玄海原子力発電所第3号機
燃料体(17行17列A型燃料集合体(ウラン・プルトニウム
混合酸化物燃料))に係る設計及び工事計画認可申請について
(審査会合における指摘事項の回答及び回答方針)

九州電力株式会社
2023年 4月24日

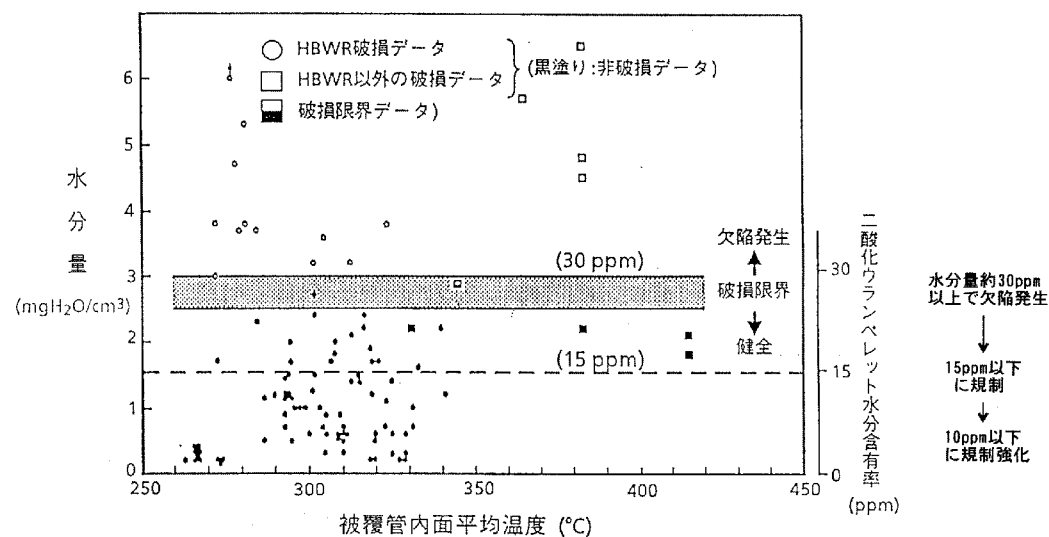
No.	年月日	指摘事項の内容
1	2023年4月4日	資料2-3 P286, 287 強度評価について、本申請のMOX燃料の評価結果であり、参考として現行MOX燃料の状態を示している、又は現行MOXの評価結果を示し、本申請のMOX燃料における変更点が影響ないということを示しているのか、評価方針について明確に説明すること。
2	2023年4月4日	資料2-3 P325 規定値を変更する不純物が、ペレット中に金属として存在するか酸化物として存在するか確認すること。
3	2023年4月4日	資料2-3 P325 ペレットの温度と規定値を変更する不純物の融点との比較及び寸法安定性への影響について、記載すること。（ペレットにおける不純物元素の状態やペレット温度の定義を明確にすること。）
4	2023年4月4日	資料2-3 P268 燃料棒の流動振動への影響において、燃料集合体の使用実績が、現行MOX燃料体であること及び流水試験にて下部端栓の形状変更による影響を確認していることを踏まえて、記載を適正化すること。
5	2023年4月4日	資料2-3 P275 二酸化ウラン燃料集合体と同一の構成部品を使用しているという記載について、下部端栓の形状変更に伴う質量変化によって強度評価に影響が生じないことを踏まえて、記載を適正化すること。
6	2023年4月4日	資料2-3 P330 耐摩耗性において、MOX燃料は二酸化ウラン燃料と同一の形状であるという記載について、大テーパ化するという方針であることがわかるように記載を適正化すること。また具体的な適合性の確認についても流水試験等の結果を踏まえて、記載を適正化すること。

2. 1. 1 下部端栓大テーパ化

(1) 変更点

項目		変更前	変更後	概要
燃料要素	下部端栓			燃料棒の振動抑制（フレットング摩耗低減）を図るため、大テーパ形状へ変更。

(2) 確認内容

① 励振力測定による振動抑制（フレットング摩耗低減）効果確認

流水試験により測定された励振力が、下部端栓大テーパ化が適用されている既認可済の48GWd/tウラン燃料と同等であり、期待される振動抑制（フレットング摩耗低減）効果が得られていることを確認した。

② 圧力損失係数測定による、機械的特性等への影響確認

流水試験により測定された圧力損失係数が、既認可済の48GWd/tウラン燃料体から優位な変化がなく、上部ノズル抑えばね機能、スクラム時の健全性、DNB特性、水力振動特性に影響がないことを確認した。

③ 質量変化の影響確認

下部端栓大テーパ化による質量変化は、現行A型MOX燃料と比べ、燃料集合体質量の0.1%未満とわずかであることから、上部ノズル抑えばね機能、輸送及び取扱い時荷重（4G荷重）に影響がないことを確認した。
